工程指示 / 要求簡箋(E.I.)

工程指示編號：EI / 2791 / 20

工程名稱：亞皆老街中電

工程項目：佛沙窗 百葉 散出

3 VERTICAL DETAIL
SCALE 1:2

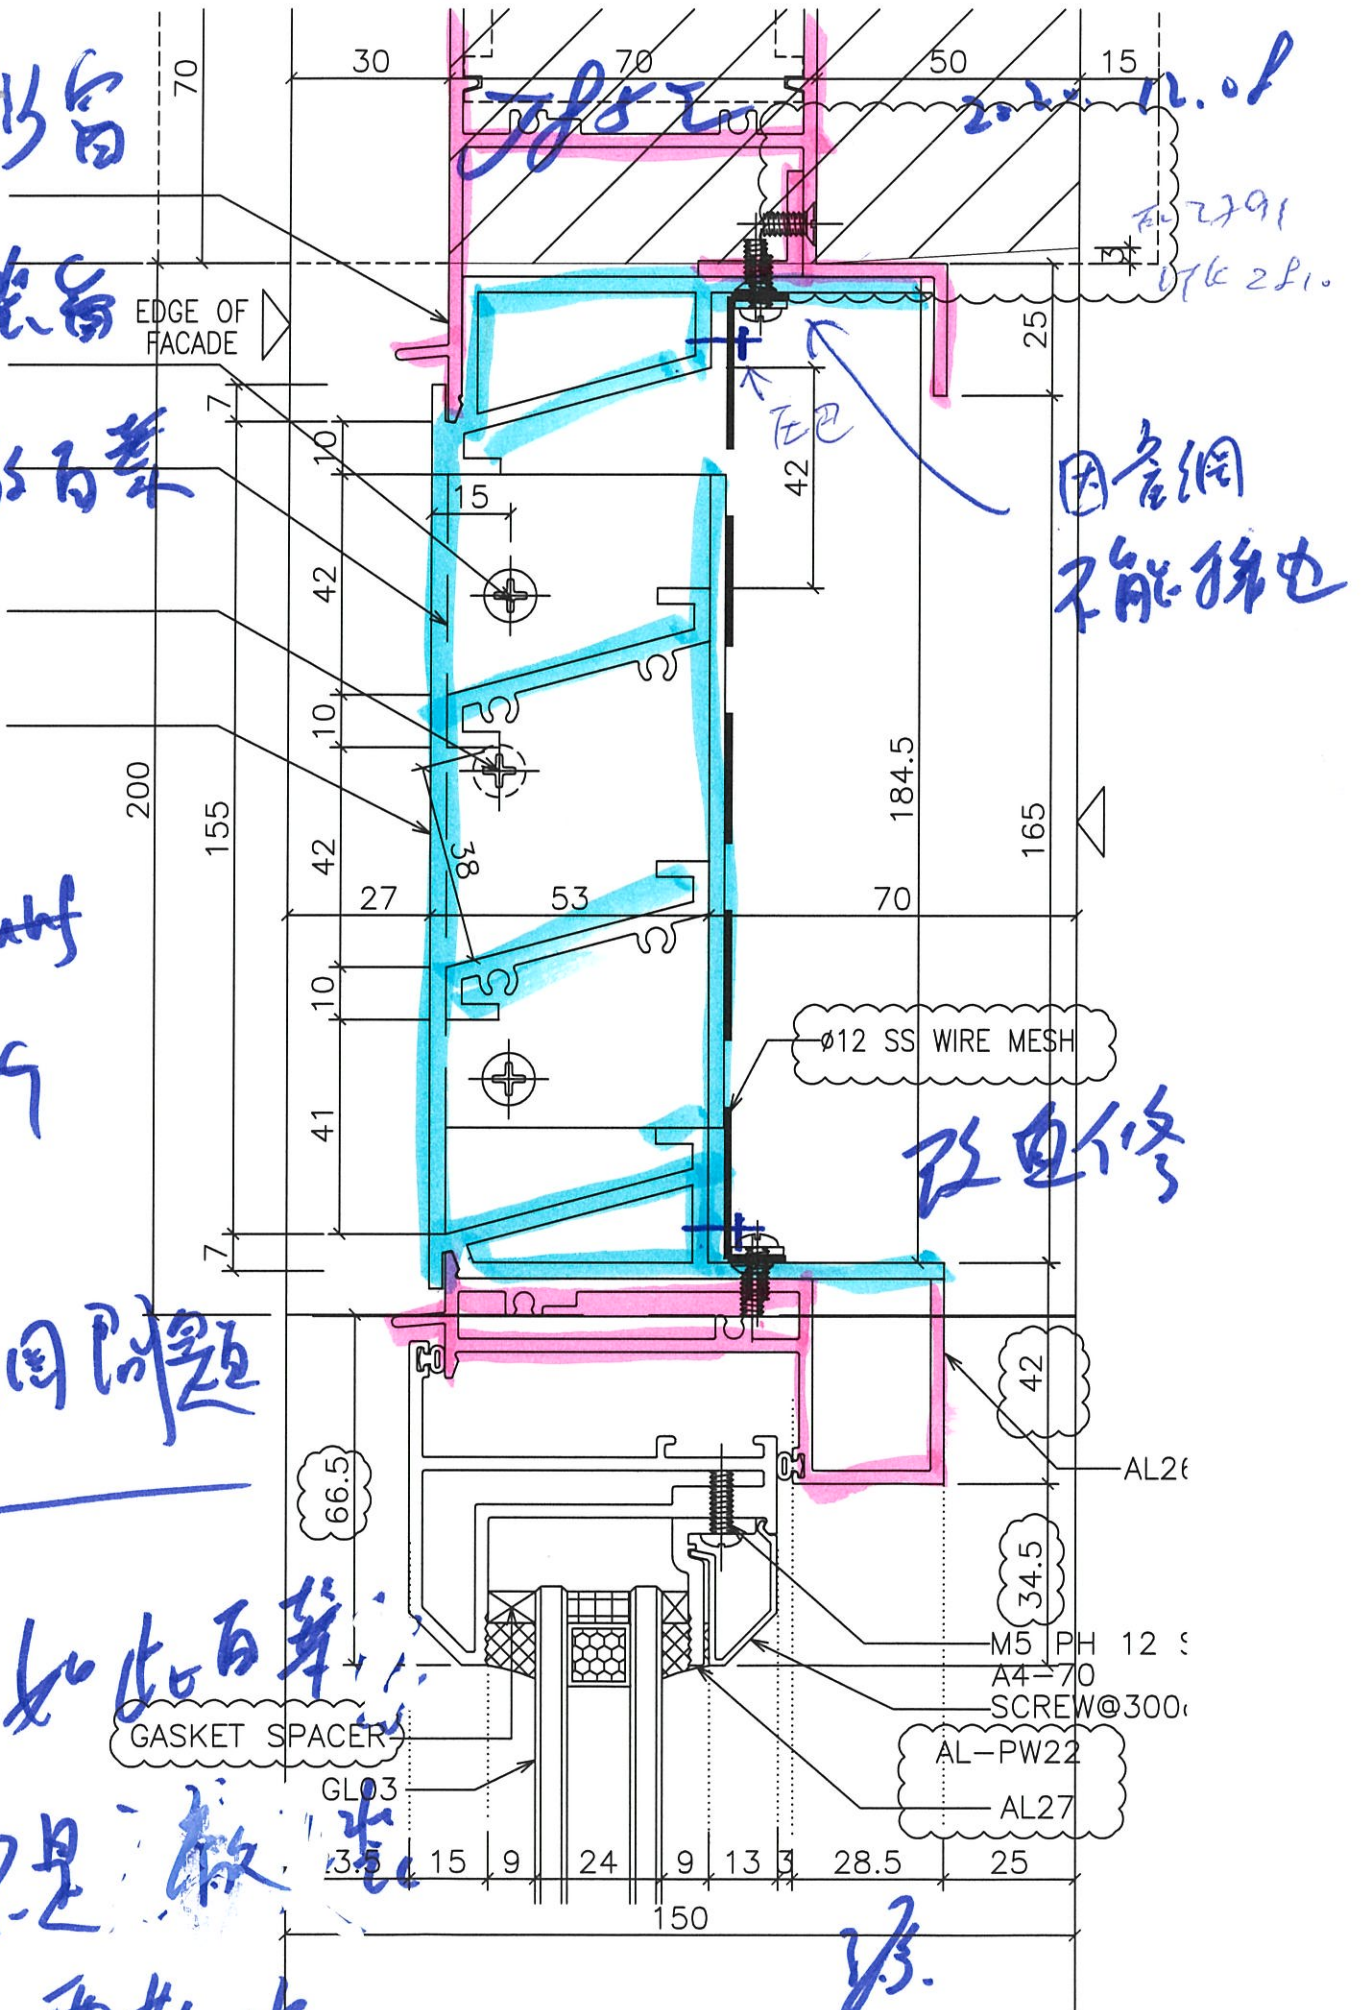
因應百葉的鋁料遲來，佛沙窗頂上百葉未能跟佛沙窗出貨。

按則師設計大樣，此百葉如不是廠裝，就不能整組安裝上去。

必須分開 1. 百葉框頂、2. 百葉框底、3. 百頁玉、4. 雀網出貨。

拆圖請留意: 雀網不能折邊，改直修，請改加工圖。

佛以窗

後裝窗

的百葉

各個問題

如此百葉

不是散

學散出

請包紮妥當，供地盆安裝。適用於 EI2667, EI2668, EI2669

請留意: 1) 未出貨的佛沙窗，請廠儘快生產百葉，安在佛沙窗上出貨，減少地盆工作
